SAMRÅDSREDOGÖRELSE

Tillhörande detaljplan för del av

SNÖSTORP 19:199 och SKÄRAN 1

SNÖSTORP, HALMSTADS KOMMUN
1380K-P2023/18

Bild 1: Principskiss på hur byggnadernas höjder regleras.

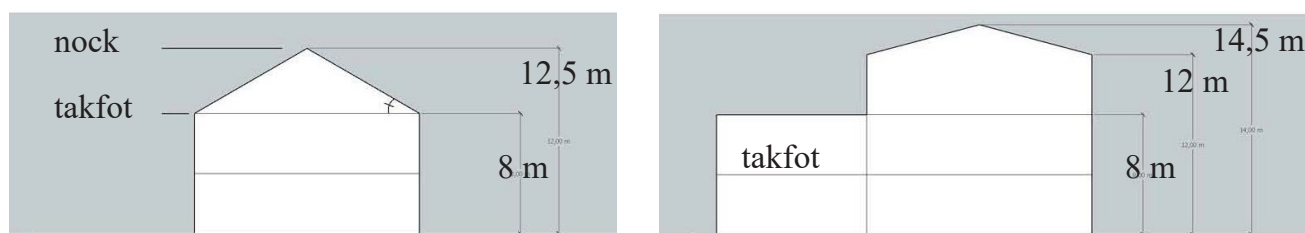
Höjder är satta för att möjliggöra för en skolbyggnad i två till tre våningar. Detta dels för att spara grönyta och dels för att klara bullerkraven på skolgården där skolan fungerar som avskärmning från bullret från närliggande vägar och motorväg. För att detta ska fungera krävs det att byggnaderna placeras längs med hela skolgården och att byggnaderna framför uppförs i en viss höjd. Ju högre desto bättre men byggnaderna måste också passa in i området och gestaltas i en lagom skala.

Förslaget har bearbetats och utformningen och höjderna på skolbyggnaderna setts över, skärpts och i många delar sänkts från 13,5 till 12,5 meter med undantag från skolans mittendel därnockhöjden höjts till 14,5 meter där planen möjliggör för ett tredje våningsplan som en tillbyggnadsmöjlighet. Krav på sadeltak och en högsta takfotshöjd (f3-f4), också lagts till i plankartan för att säkerställa en lagom skala.
